ESTUDO DE IMPACTE AMBIENTAL DO HOTEL DOURO VALLEY BY BOA

ELEMENTOS ADICIONAIS

PROPONENTE DO PROJETO: ETERNAL PATHWAY, UNIPessoal, LDA

DEZEMBRO 2025

Figura 1 – Percursos para transporte de terras

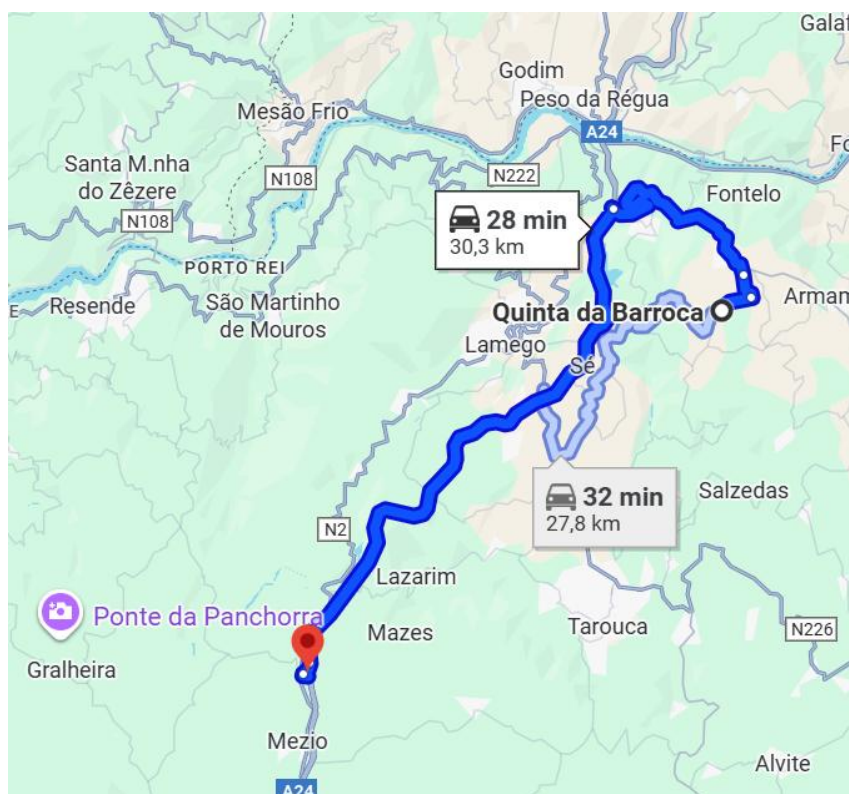
1.6. Na fase de construção, para transporte de terras a destino final, prevê-se a realização de 3.000 viagens, utilizando para o efeito “veículos de transporte de menor capacidade, devido ao tipo de

arruamentos e pendentes” (página 274 do RS do EIA), devendo ser esclarecidos os percursos a realizar, procedendo à respetiva avaliação de impactes e, em função desta avaliação, as respetivas medidas de minimização. Deverá ser apresentada indicação dos percursos e horários do transporte das cargas dos camiões pesados com Resíduos de Construção e Demolição (RCD), bem como do transporte das terras sobrantes.

Na figura seguinte apresenta-se os percursos alternativos para o transporte de terras.

O percurso pela EN 226 é muito sinuoso com pendentes muito acentuadas em todo o percurso e o perfil transversal da estrada é 1x1, via sem berma, pavimento deficiente e mal sinalizado, pelo que não deve ser considerado.

Figura 3 – Local proposto para armazenamento temporário de terra vegetal

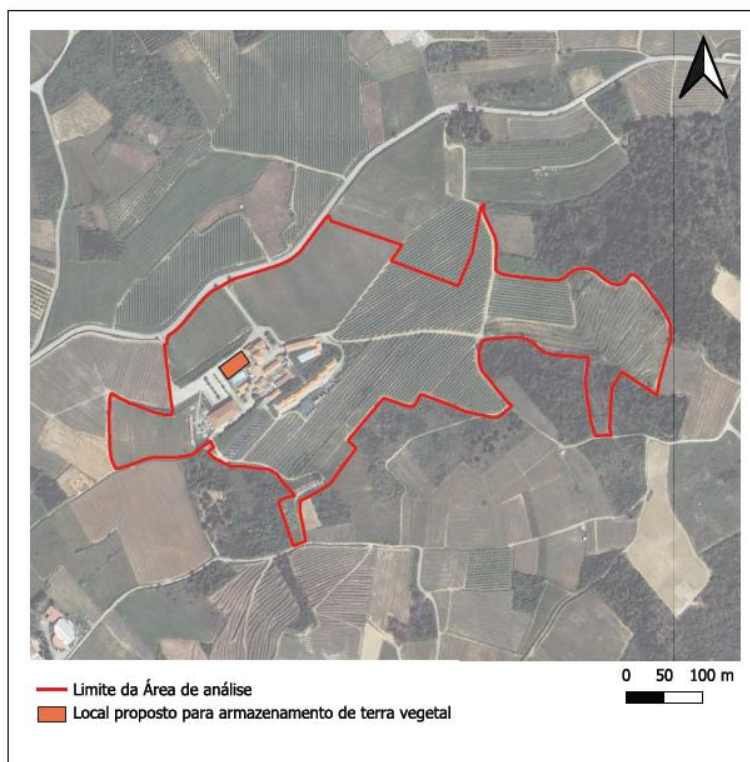
1.7. Considerando que o volume de material escavado estimado é de 30.392 m³, e que o volume de aterro é de 12.204,40 m³, prevê-se um volume de material sobranes de 18.188,50 m³. Contudo, não é claro que o cálculo da movimentação de terras efetuado corresponde somente às edificações, ou se inclui a abertura e beneficiação de acessos (internos e de acesso à Quinta). Neste âmbito, importa destacar que na página 67 no RS do EIA, prevê-se que “os acessos/entradas situadas na zona oeste do terreno serão utilizados exclusivamente por veículos de cargas e descargas, com entrada na zona

sudoeste do terreno e saída próxima ao tardo do restaurante”, sendo que a “via para circulação destes veículos será alargada e reperfilada, de forma a que os veículos possam percorre-la em segurança”. Assim, deverão estes aspetos ser objeto de clarificação / detalhe.

Do volume total de escavação 920 m³ correspondem a terra vegetal. Este volume será totalmente incorporado na modelação dos arranjos exteriores.

O seu armazenamento temporário será realizado em pargas na área onde se situa atualmente o corte de ténis e que se indica na figura seguinte.

Figura 4 – localização de projeto turístico em Armamar com parecer favorável do TdP

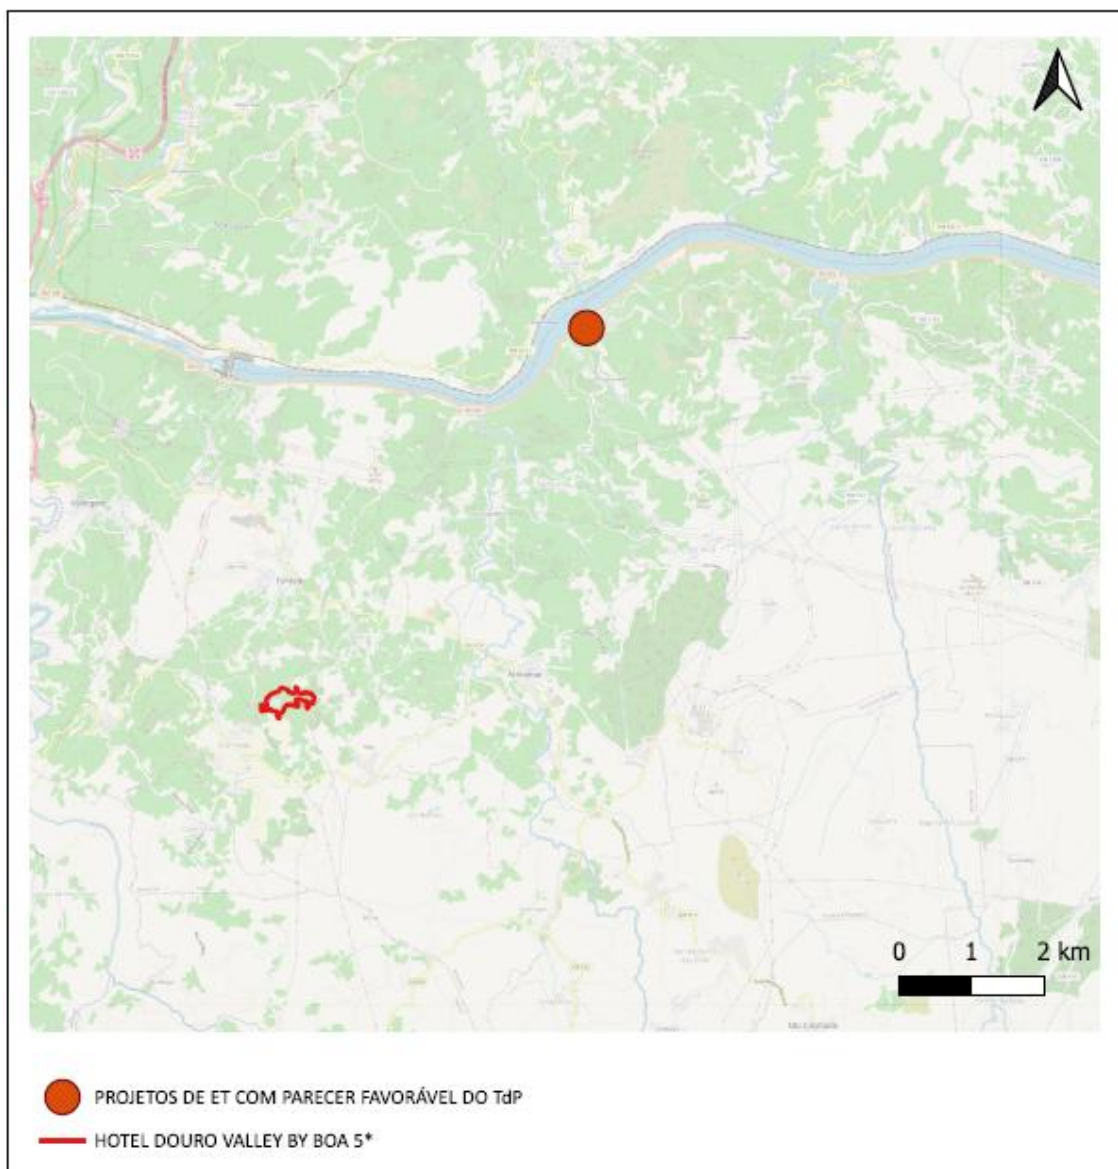
1.9. Proceder à identificação, caracterização e classificação dos impactos cumulativos que resultam do projeto em associação com a presença de outros projetos, existentes ou previstos, mesmo que de natureza diferente, bem como dos projetos complementares ou subsidiários e não apenas de projetos com Declaração de Impacte Ambiental (DIA). Deverão também atender aos empreendimentos turísticos existentes nas proximidades.

Consultado o SIGTUR existem no concelho de Armamar, em Folgosa outro projeto turístico com parecer favorável do TdP (pesquisa em 05-11-2025), com as seguintes características:

Na figura seguinte apresenta-se a localização do referido projeto.

Figura 1 – Extrato da planta de acessos

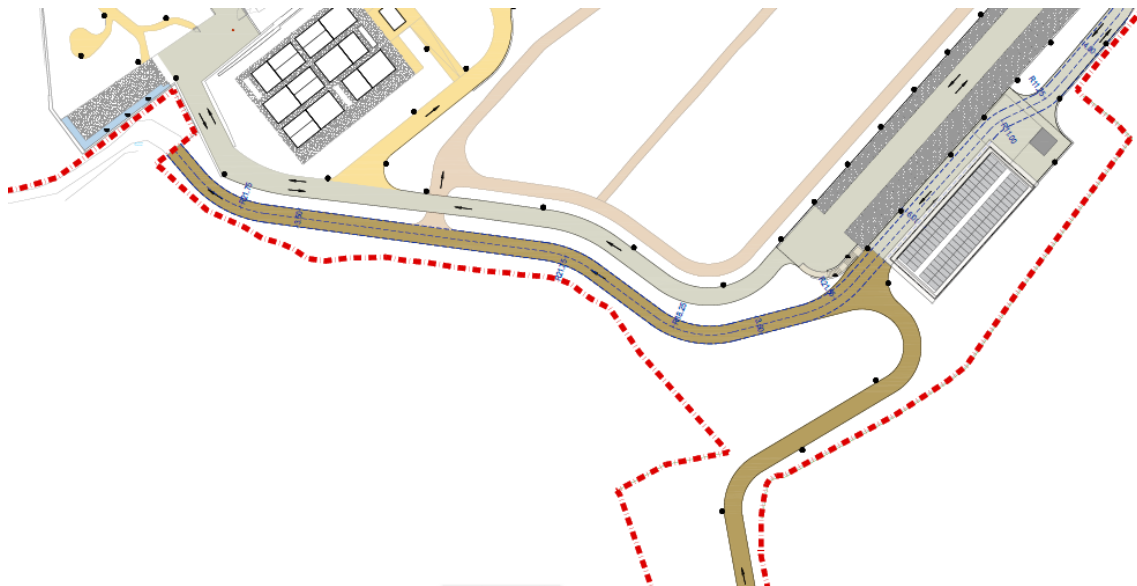
Por consulta da cartografia militar e do Plano Diretor Municipal de Armamar (PDM), verifica-se que se encontram assinaladas, dentro da área de estudo, duas linhas de água, uma delas de águas particulares e outra de águas públicas, que se afiguram de características temporárias. A linha de águas públicas (assinalada mais a Poente) terá sido desviada do seu percurso original e parcialmente entubada. O EIA apresentado não inclui qualquer caracterização hidromorfológica das linhas de água, nem clarifica as características atuais do troço entubado da linha de águas públicas, nomeadamente, secções, materiais utilizados, ou a profundidade a que se encontra implantado.

Em seguida apresenta-se um extrato da planta de acessos e do paisagismo que permitem verificar as ações dentro do DPH e a fotografia que ilustra a interceção do caminho com a linha de água.

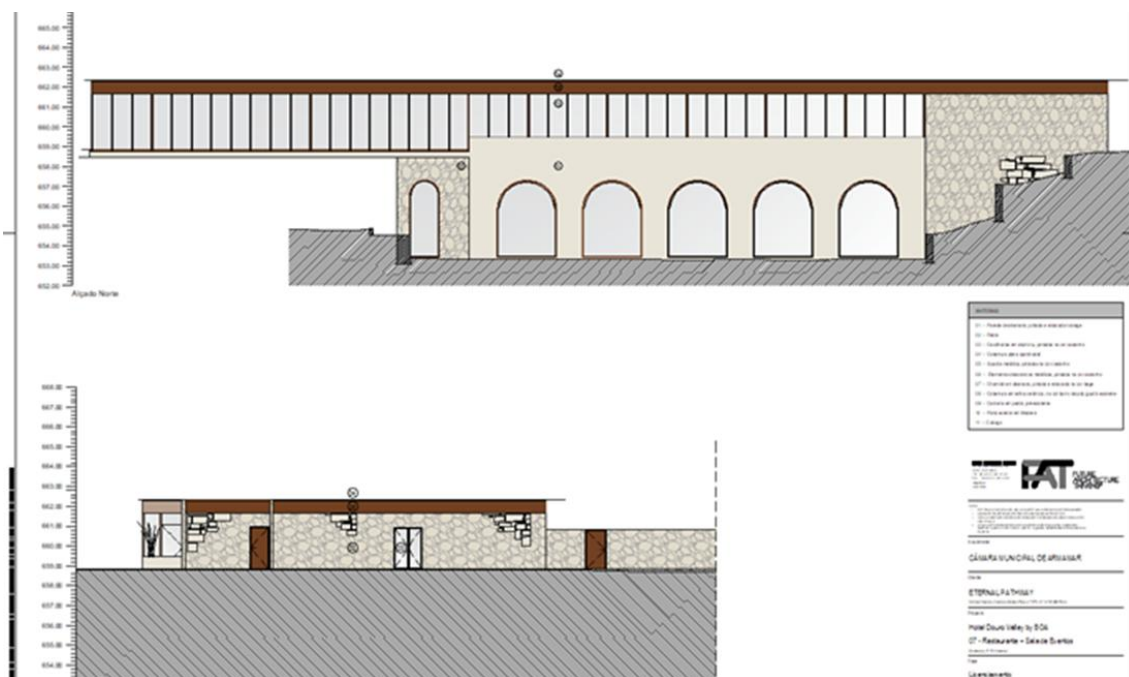
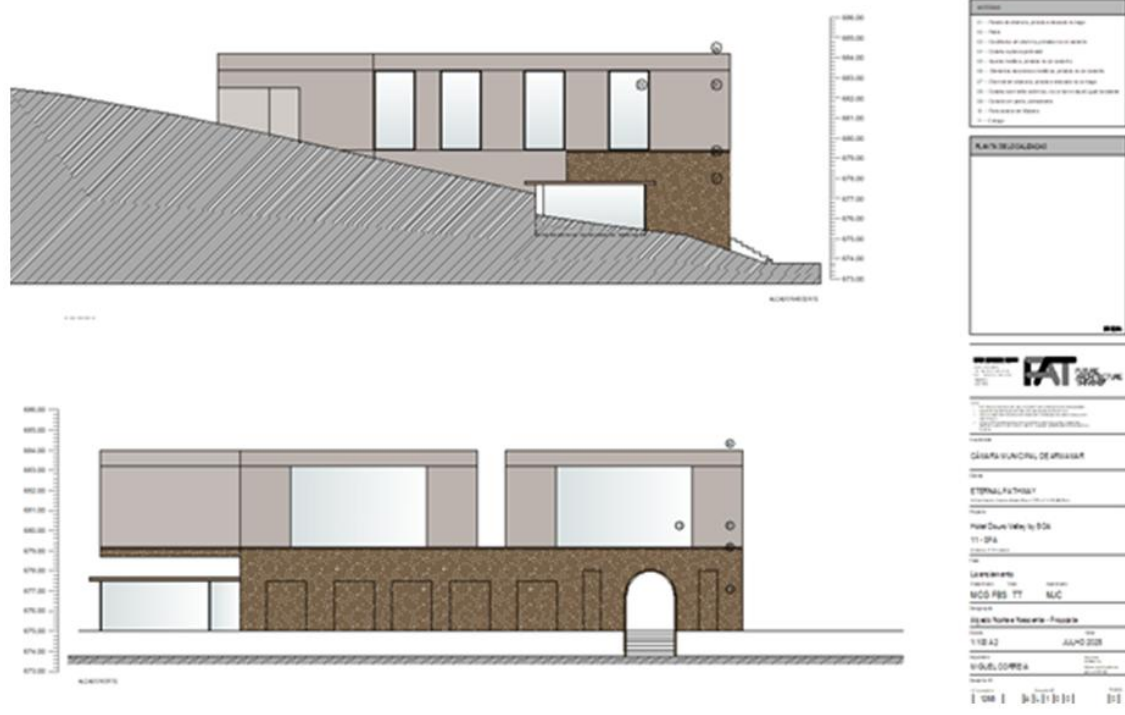
7.7. As Peças Desenhadas do Anexo II do Volume 4 do EIA, nomeadamente os Alçados da proposta, devem ser revistos e complementados no que aos materiais, cores e acabamentos dizem respeito.

Os revestimentos e acabamentos propostos encontram-se identificados nos alçados dos edifícios e constam do ficheiro arquitetura – Na pasta do Projeto. Por ex: Página 87.

Foi acrescentado um subcapítulo (3.9.7) na descrição do projeto com a designação “revestimentos”.

Figura 5 – Localização das invasoras vs implantação

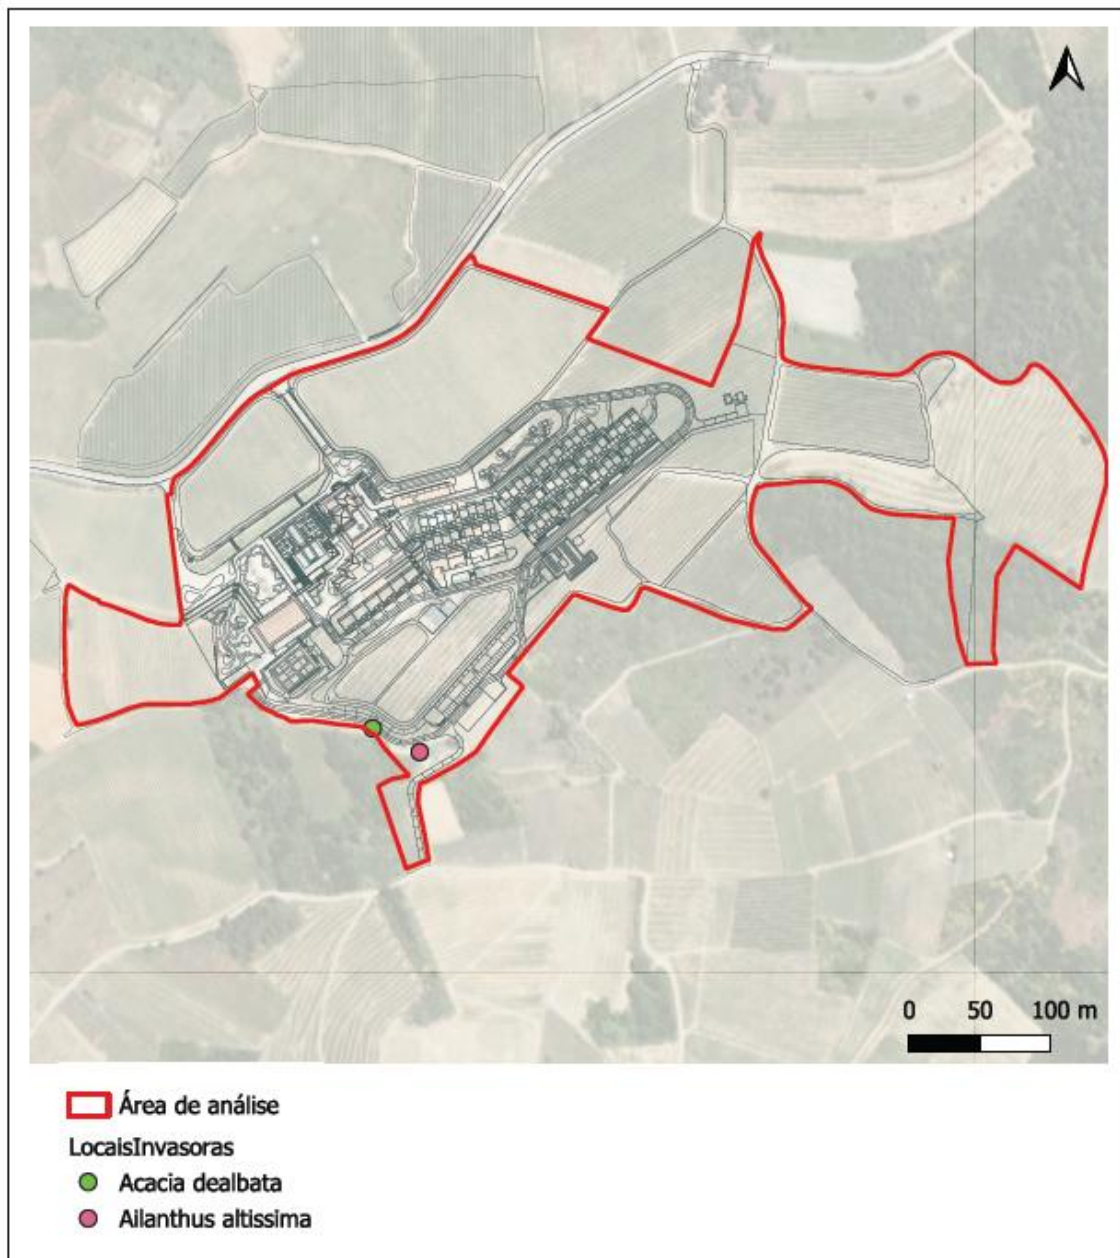
10.2. Mapa de zonamento com a localização das espécies invasoras, relacionando essas áreas com as zonas de intervenção previstas. Com base nesta análise deve ser considerada a execução e implementação de um Plano de Controlo e Erradicação de Espécies Invasoras.

O zonamento (localização das Invasoras encontra-se identificado na figura 4.56 do EIA.

Na Figura seguinte sobrepõe-se com o layout do projeto com o zonamento anterior.

A gestão de invasoras foi incluída no plano de manutenção do paisagismo e não constitui um plano individualizado.
